GMINA BYCZYNA

OŚ.271.7.4.2023.Asz

Wyjaśnienia treści Specyfikacji Warunków Zamówienia

Renowacja zabytkowego obwarowania miasta Byczyna odcinek B z basztą Piaskową i wieżą bramną wschodnią

Wstępna koncepcja makiety miasta Byczyna

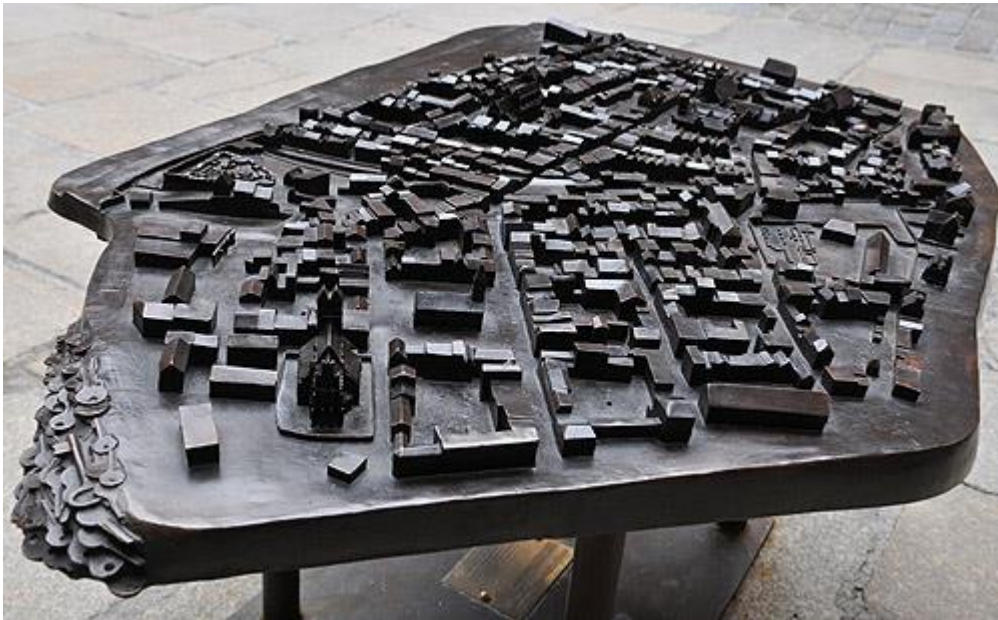
Proszę o podanie wytycznych:

- skali,
- wymiaru,
- obszar szczegółowości (co ma obejmować dany element, w przypadku makiety: stare czy nowe miasto), dotyczących elementów wspomnianych w projekcie wykonawczym: makieta Byczyna, rzeźba w brązie, kiosk zewnętrzny (multimedialny), ławka multimedialna.

Wykonanie makiety obejmuje projekt makiety wraz z opracowaniem naukowym (analiza materiałów archiwalnych, cech stylowych historycznej architektury miasta itd.) oraz wykonanie formy do odlewu i odlewu z brązu do ustawienia w przestrzeni publicznej.

Makieta ma być wykonana w skali 1:200.

Orientacyjne wymiary makiety 200 x 170 cm

Makieta ma obejmować obszar starego miasta w obrębie murów miejskich i fos.

Opracowanie obejmuje podkonstrukcję (postument) płaszczyzna na której zostaną ustawione modele zabudowy ma znajdować się około 75 cm ponad poziomem terenu.

Ze względu na bezpieczeństwo użytkowników makieta (podkonstrukcja) musi wytrzymać obciążenie 2 kN. Makieta zostanie ustawiona na terenie utwardzonego placu.
